Důvodová zpráva

Radě MČ Praha 10 předkládáme ke schválení návrh Dodatku č. 1 k uzavřené Smlouvě o dílo č. 2020/OMP/0176 na akci „Rekonstrukce otopné soustavy ZŠ Jakutská, ul. Jakutská 1210/2, Praha 10“, se společností Architecture invest, s.r.o., se sídlem Budapeštská 1491/5, Hostivař, 102 00 Praha 10, IČO 273 90 292.

Dodatek č. 1

**ke Smlouvě o dílo
č. 2020/OMP/0176**

Detail zvětšeného průměru prostupu stropní konstrukcí

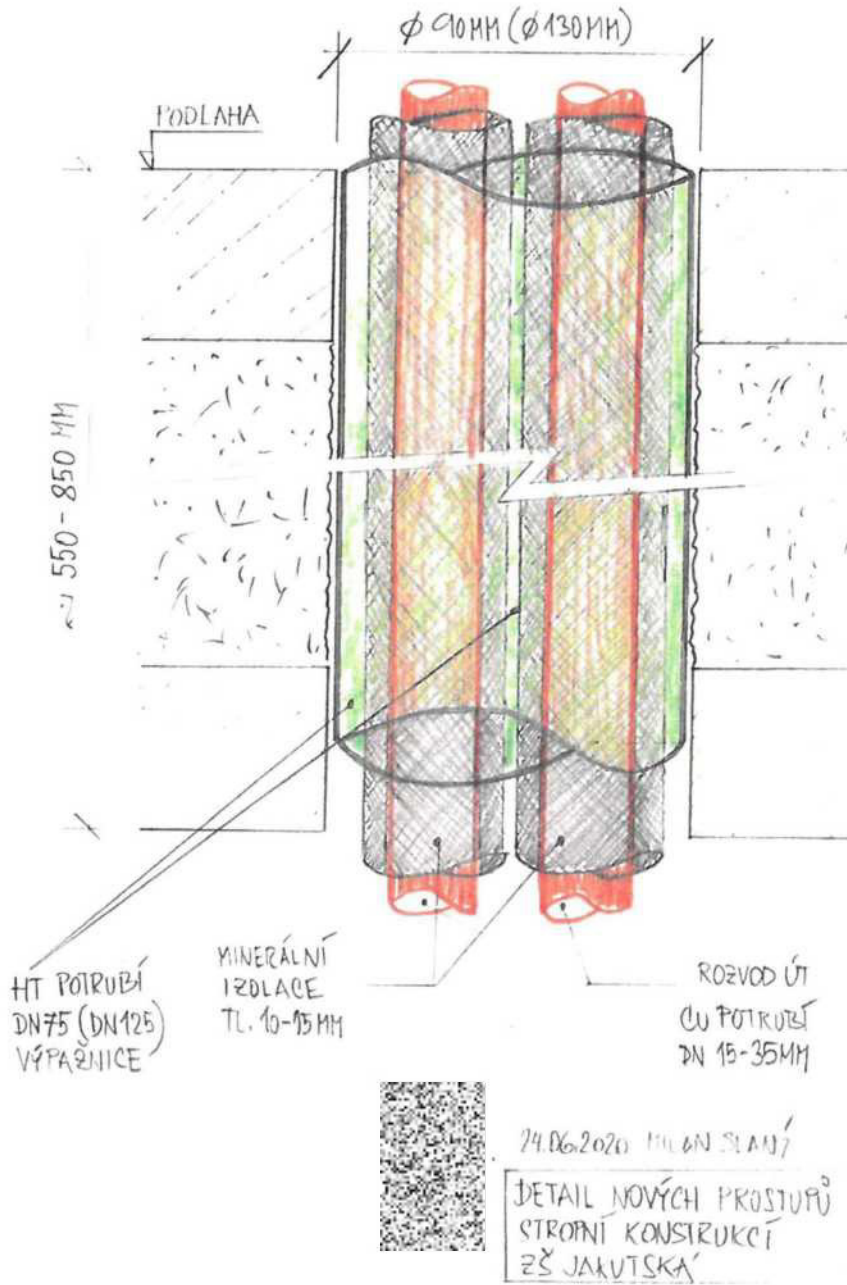
Změnový list č.2 Při provádění jádrových vrtů DN 25mm - prostupů stropem z krytu CO do 1. PP bylo zjištěno, že výplňový materiál - mezivrstva ve stropní konstrukci není soudržná a dochází tak k sesypávání výplňového materiálu a ucpávání prostupů.

Průměr prostupů - jádrových vrtů bude kvůli manipulaci a proveditelnosti bednění v nich zvětšen na průměr 90mm - 130mm. Ihned po vyvrtání bude do zvětšeného prostupu vložena výpažnice (HT potrubí o průměru 75mm nebo 125mm), jejíž délka je v rozmezí 55cm až 85cm (dle tloušťky stropní konstrukce).

Následně budou těmito obedněnými prostupy protaženy nové rozvody ÚT z potrubí Cu spolu s minerální izolací potrubí (viz náčrt detailu/řezu novým prostupem - Příloha č. 3 tohoto Změnového listu č. 2).

1) Z důvodu sesypávání výplňového materiálu v mezivrstvě stropu dochází k ucpávání prostupů DN 25mm, určených pro nové rozvody ÚT z prostoru krytu CO. Je tedy nutné průměr prostupů zvětšit na 90mm a 130mm. Následně bude do prostupu vložena pomocná trubka z plastu (HT) o průměru 75mm nebo 125mm - tzv. výpažnice. Délka výpažnice je dána tloušťkou konstrukce stropu (rozmezí od 55cm do 85cm).				
Popis a zdůvodnění změny:				
Při provádění jádrových vrtů DN 25mm - prostupů stropem z krytu CO do 1. PP bylo zjištěno, že výplňový materiál - mezivrstva ve stropní konstrukci není soudržná a dochází tak k sesypávání výplňového materiálu a ucpávání prostupů.				
Průměr prostupů - jádrových vrtů bude kvůli manipulaci a proveditelnosti bednění v nich zvětšen na průměr 90mm - 130mm. Ihned po vyvrtání bude do zvětšeného prostupu vložena výpažnice (HT potrubí o průměru 75mm nebo 125mm), jejíž délka je v rozmezí 55cm až 85cm (dle tloušťky stropní konstrukce).

Následně budou těmito obedněnými prostupy protaženy nové rozvody ÚT z potrubí Cu spolu s minerální izolací potrubí (viz <i>nákres detailu/řezu novým prostupem - Příloha č. 3 tohoto Změnového listu č. 2</i>).				
vícepráce - větší průměr jádrových vrtů a vložení výpažnic : 360.650,40 Kč bez DPH				
méněpráce - položky ze smluvního rozpočtu : - 208.802,40 Kč bez DPH				
Změna celkem: vícepráce 151.848 Kč bez DPH				
Provedení této změny nemá vliv na konečný termín výstavby.

S oznámením změny č. 2 souhlasím za podmínek:

- TDS odsouhlasí skutečně provedené práce a dále dimenze vrtů
- Ohledně naceňování položek, které nejsou součástí nabídky zhotovitele, postupovat dle uzavřené SoD
- Zhotovitel použije vhodné položky z cenové soustavy dle skutečně prováděných prací
- Změna typu vrtání nebude mít vliv na požadavek provedení utěsnění prostupu (plynotěsnost, protipožární odolnost)
